Dotyczy: Dostawa i montaż automatycznych, dwuskrzydłowych drzwi przesuwowych – szt. 2.
Nr sprawy INS/NO-39/2010.

Na podstawie art. 38 ust. 1, pkt. 3) ustawy z dnia 29 stycznia 2004 r. Prawo zamówień publicznych (tekst jednolity Dz. U. z 2007 r. Nr 223, poz. 1655 z późn. zm.), Instytut Nawozów Sztucznych – Zamawiający udziela odpowiedzi na poniższe pytanie zadane przez Wykonawcę dnia 2 sierpnia 2010 r.

Rysunek poglądowy:

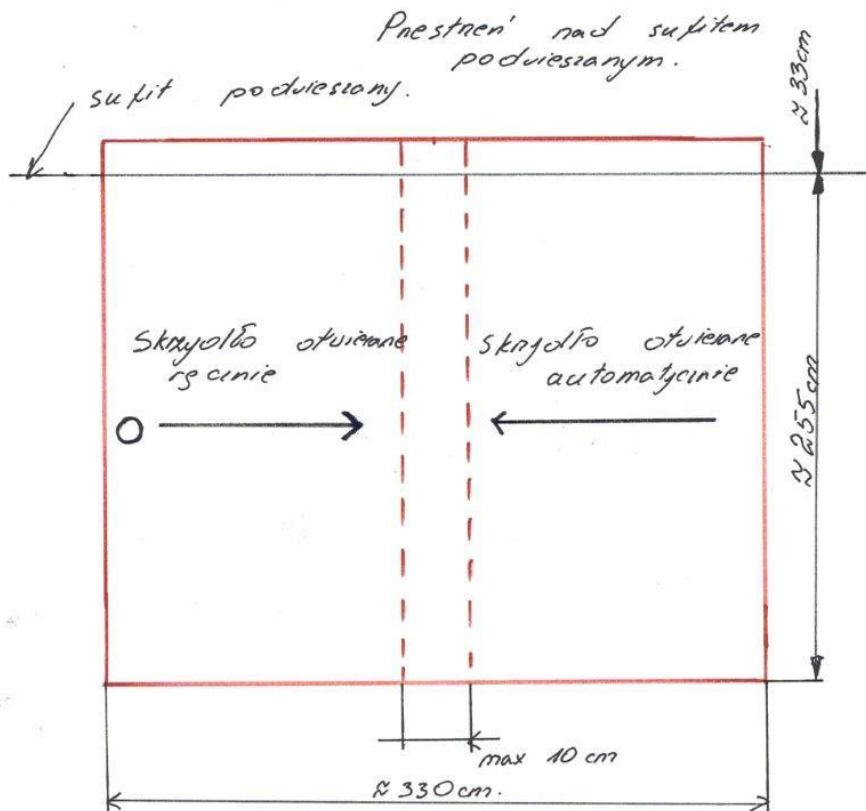
W ogłoszonym przetargu i rozmowach telefonicznych z pracownikami Instytutu nie można jednoznacznie określić jaka jest Państwa koncepcja co do zabudowy otworu. Brak rysunku co do wyglądu i podziałów drzwi.

Drzwi nie mają gdzie się przesunąć poza światło otworu. Przesuwanie obu skrzydeł na siebie nawzajem też jest utrudnione przez pochwyty, który musi być w skrzydle ręcznym. Pochwyty ten może być umieszczony w skrajnej części skrzydła ręcznego lub można w środku otworu wstawić skrzydło stałe, na które będą przesuwane się skrzydła ruchome z lewej i prawej strony. Prosimy o określenie jakie rozwiązanie Państwo proponują i przesłanie szkicu tego rozwiązania.

W odpowiedzi na Państwa zapytanie dotyczące zabudowy pełno szklanej wyjaśniamy, że akceptowane przez nas rozwiązanie to dwa skrzydła drzwi pełnoszklanych bez profili aluminiowych oraz prowadnic nachodzące na siebie:

- I. Pierwsze otwierane ręcznie w prawą stronę z pochwytem w szkle (jest to przejście na strych sporadycznie używane)
- II. Drugie otwierane automatycznie w lewą stronę.
 - a) Po otwarciu drzwi wymagany jest prześwit ok. 135 cm.
 - b) W podłodze w przejściu nie powinny znajdować się prowadnice.
 - c) W pozycji zamkniętej skrzydła nachodzą na siebie ok. 10 cm.
 - d) Nad sufitem podwieszanym znajduje się przestrzeń ok. 33cm w której należy zamocować wszelkie mechanizmy, prowadnice itp.
 - e) Poniżej sufitu podwieszanego powinna znajdować się tylko tafla szkła.
 - f) Pochwyty powinny być zastosowane taki aby uniemożliwił powstanie kolizji i uszkodzenia drzwi podczas otwierania.
 - g) Skrzydło drzwi zamykanych ręcznie powinno posiadać zamek przpodłogowy
